## パッケージ型消火設備 I 型の点検と改修に関するお知らせとお詫び

製造元 株式会社初田製作所  
販売元 株式会社丸山製作所  
マルヤマエクセル株式会社

パッケージ型消火設備 I 型

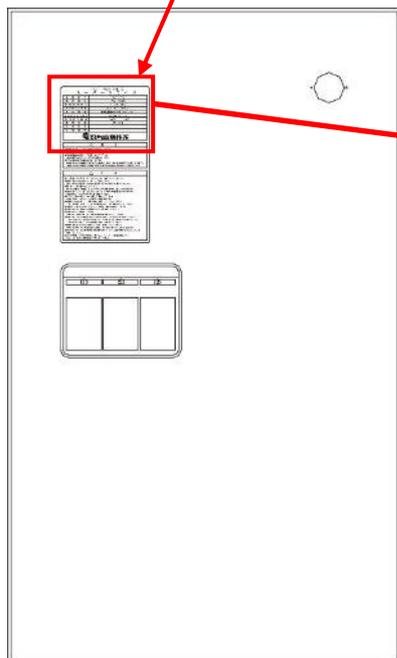
一部のパッケージ型消火設備 I 型において、ホースに異物が詰まり消火薬剤の放射が弱まる事案が発生致しました。ホースの詰まりをそのまま放置しますと、消火薬剤が放射できない可能性がございます。

ホースの異物は消火薬剤貯蔵タンクに貯蔵されている消火薬剤がホースに流入し固化したものであることが判明しております。

- ①ホースの通気試験により、不具合発生の有無を確認し、改修を行います。
  - ・不具合が確認されたものは、「消火薬剤の流入を防止する部品」を追加設置し、ホースを交換いたします。
  - ・不具合が確認されなかったものに関しても、将来的な不具合の発生を予防するため、「消火薬剤の流入を防止する部品」を追加設置し、ホースを交換いたします。
- ②点検時に上記の「消火薬剤の流入を防止する部品」を追加設置できない場合
  - ・不具合の有無に関わらずホースを交換し、パッケージ型消火設備Ⅰ型の性能を確保します。
  - ・その後、日を改めて、「消火薬剤の流入を防止する部品」を追加設置し本不具合に対する改修を完了します。
